Réf. CRMS : GM/BXL20668_678_PUN_Laines_22

Objet : BRUXELLES. Rue aux Laines 22. Régulariser la subdivision d'une maison unifamiliale en 4 appartements et les modifications du volume en façade arrière. Demande de permis unique.

Avis de la CRMS

Documents et photos extraits du dossier de demande

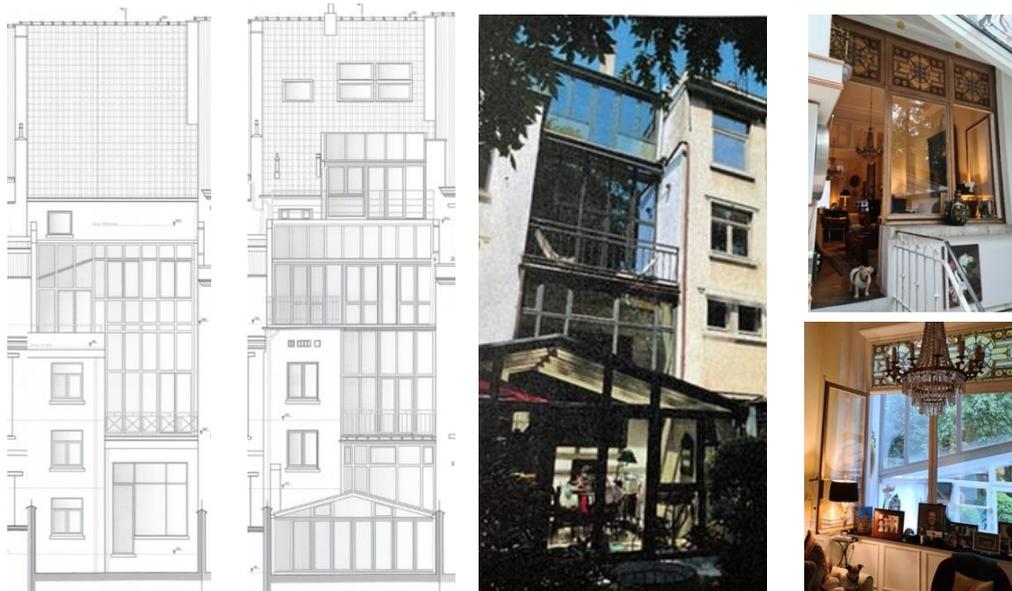
Les transformations en façade et toiture arrière qui ont été réalisées depuis lors sans autorisation ont cependant complètement modifié la typologie et l'esthétique de la façade et de la toiture arrière. La véranda à deux versants au rez-de-chaussée constitue un élément étranger à la typologie d'origine. Elle entrave la lisibilité de la façade arrière et diminue la superficie de jardin en supprimant la cour anglaise existante. Son toit à double versant interfère avec la lecture de l'ancienne baie et de son châssis d'origine qui a été conservée à l'intérieur de la véranda. Cette véranda est, en outre, surmontée d'un châssis perturbant la lecture des travées de gauche et de droite. Il est également à noter que la véranda dépasse la hauteur des murs mitoyens.

Au niveau du 1^{er} étage, le châssis a été avancé à l'aplomb du châssis originel du rez-de-chaussée et une terrasse a été ajoutée sur la toiture plate de l'annexe du rez-de-chaussée. Au 2^{ème} étage, une imposante verrière s'inscrit dans le prolongement du châssis du 1^{er} étage sur toute la largeur de la façade arrière. Au 3^{ème} étage, une autre grande verrière, également de type « véranda », a été construite en lieu et place

du versant de toiture et une terrasse a été créée sur la plateforme de l'étage inférieur. La lecture du versant de toiture est ainsi complètement modifiée et devient illisible, tout comme la corniche. Enfin, cinq velux sont placés dans la partie haute de la toiture.

En ce qui concerne la façade et la toiture arrière, ***la CRMS ne souscrit pas aux transformations réalisées après le permis de 1988 car elles sont trop impactantes, modifient totalement la lecture et la typologie de la façade arrière et sont visibles depuis le parc d'Egmont. La Commission émet donc un avis défavorable sur cette partie du dossier et demande de supprimer les volumes ajoutés en infraction pour revenir à une situation plus respectueuse du patrimoine et permettant de retrouver les différences de profondeurs entre les travées, la volumétrie de la façade arrière, la lisibilité du versant arrière de la toiture et de la ligne de corniche ainsi que, de manière générale, des matériaux plus cohérents avec la typologie et l'expression architecturale de la façade arrière.***
